改善箇所説明図

基準不適合発生箇所

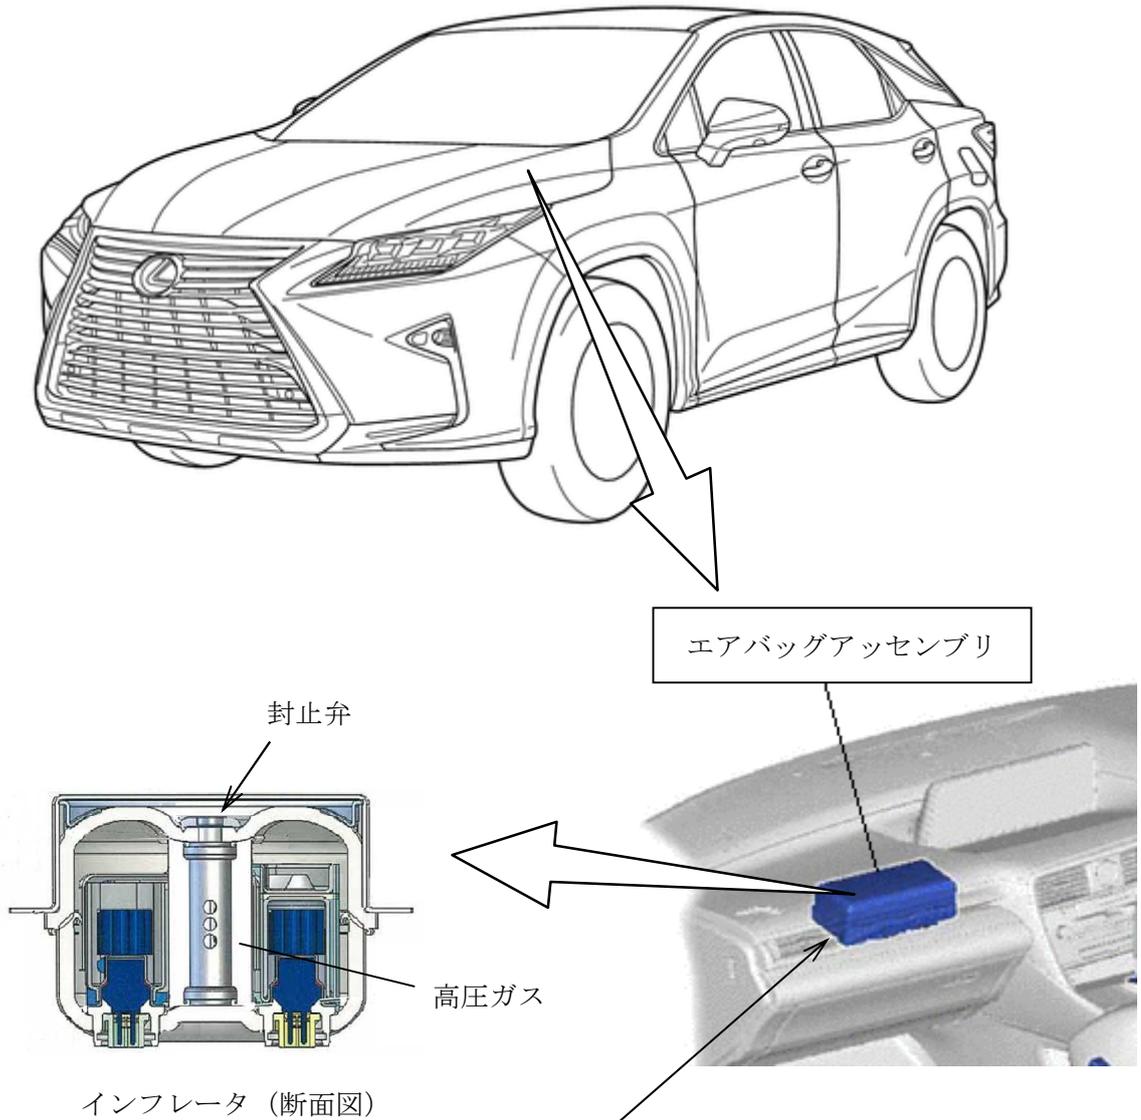
助手席用エアバッグインフレーター（膨張装置）において、高圧ガス封止弁の溶接が不適切なため、当該弁の開弁圧力が低下しているものがある。そのため、意図せず高圧ガスが開放されて、エアバッグが展開するおそれがある。

全車両、助手席用エアバッグアッセンブリを良品と交換する。

識別：改善済車両には車台番号打刻位置の右側に黄色ペイントを塗布する。
